規格變更通知/販賣終止通知

SLC40 系列 集合式指示燈

茲因 SLC40 系列集合式指示燈之 C 窗型(半照光面型)部分規格變更以及部分機種將終止販賣，特此通知。

參考：點燈狀態的比較

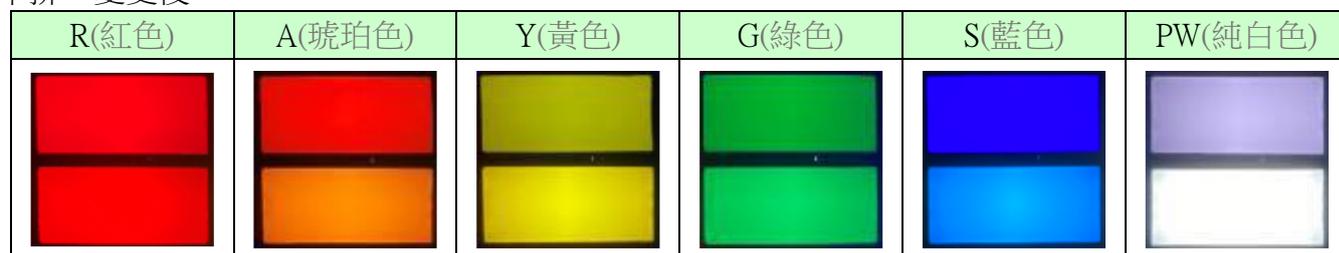
基於以下原因，我們的 SLC40 系列的 C 窗型將使用新的 LED 燈泡 (LSRD 型燈泡)：

- 縮短 LED 燈泡的交貨期
- 增強亮度和色彩
- 6 種顏色可清晰區分

因此，LED 燈泡的零件型號、尺寸和內部回路將改變如下表所示：

使用電壓		變更前 LSTD 燈泡	變更後 LSRD 型燈泡
內置 LED 燈泡的型號	24V AC/DC		LSTD-2※	LSRD-2
消耗電流	24V	DC	10mA	7mA
		AC	11mA	8mA
LED 燈泡外型尺寸圖	<p>Marking (company, voltage and part No.) e.g.: IDEC ACDC24V LSTD-2</p> <p>Resin colour: R:red, S:blue, G:green, A: orange, PW: grey</p>		<p>Marking (company, voltage and part No.) e.g.: IDEC ACDC24V LSRD-2</p> <p>Resin colour: White (1 colour only)</p>	
內部回路	<p>Symbols</p> <ul style="list-style-type: none"> LED chip Rectifier diode Zener diode Resistor

變更後的 LED 燈泡(LED 燈球)僅 1 色，因此型號無顏色指定代號。

上排：變更前

下排：變更後

識別標示

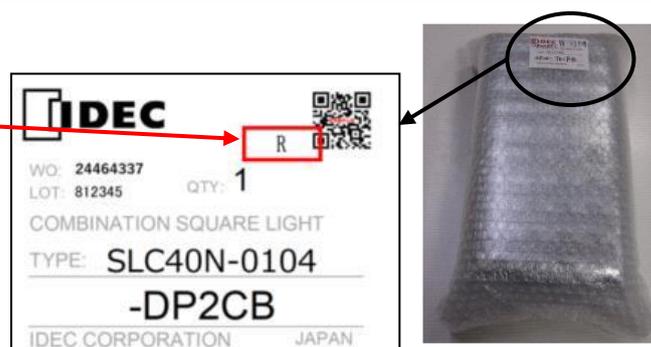
變更後產品的外包裝標籤上將追加標示「R」。

〔標示期間〕至 2023 年 7 月底製造品為止。
